改善箇所説明図

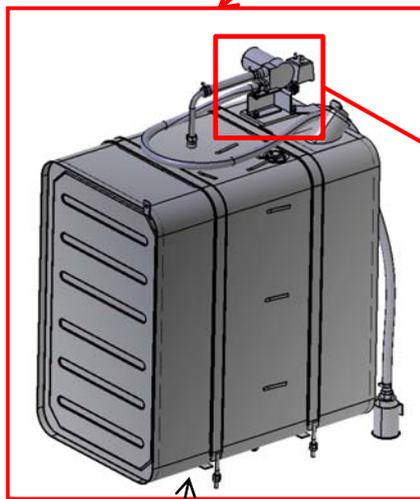
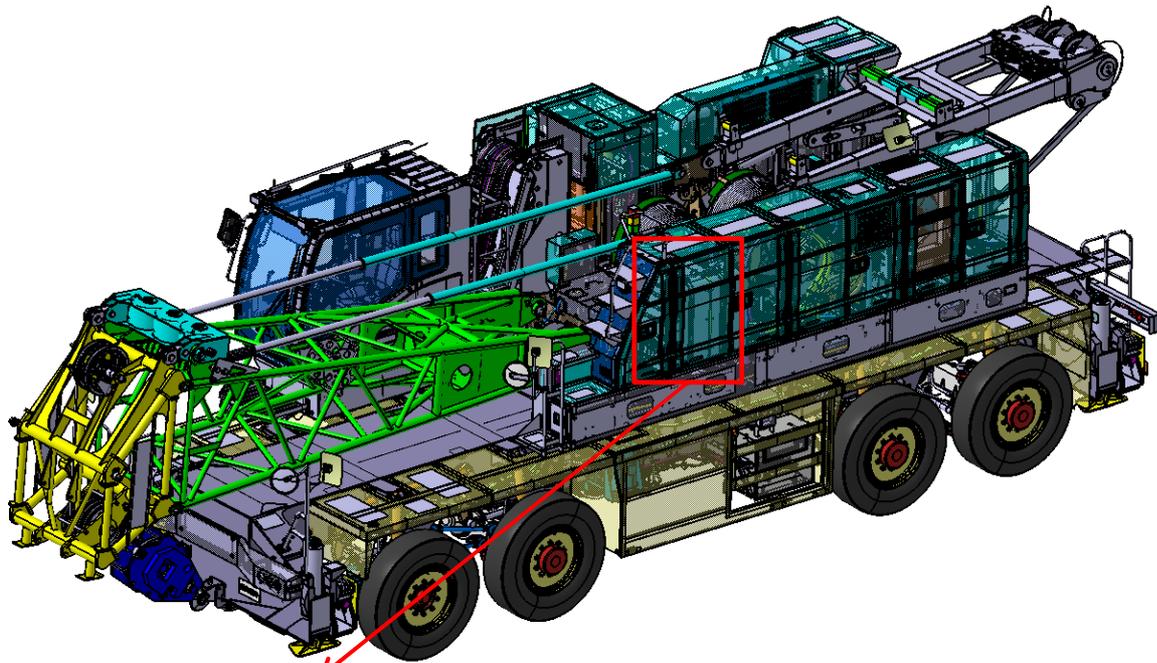
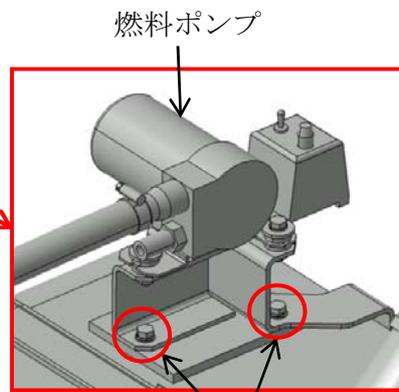
ホイール・クレーンの燃料タンクにおいて、オプション品として設定している燃料ポンプの取付ボルトの寸法が不適切なため、ボルトの先端が燃料タンク上面に接触している。そのため、ボルトの取付時及び車両の使用中に当該ボルトにより燃料タンクが損傷し、当該箇所から燃料がにじみ出るおそれがある。

全車両、燃料ポンプ取付ボルトを対策品に交換し、燃料タンクを新品に交換する。

燃料タンク上面の燃料ポンプ取付部付近に白色ペンキでマーキングを行う。
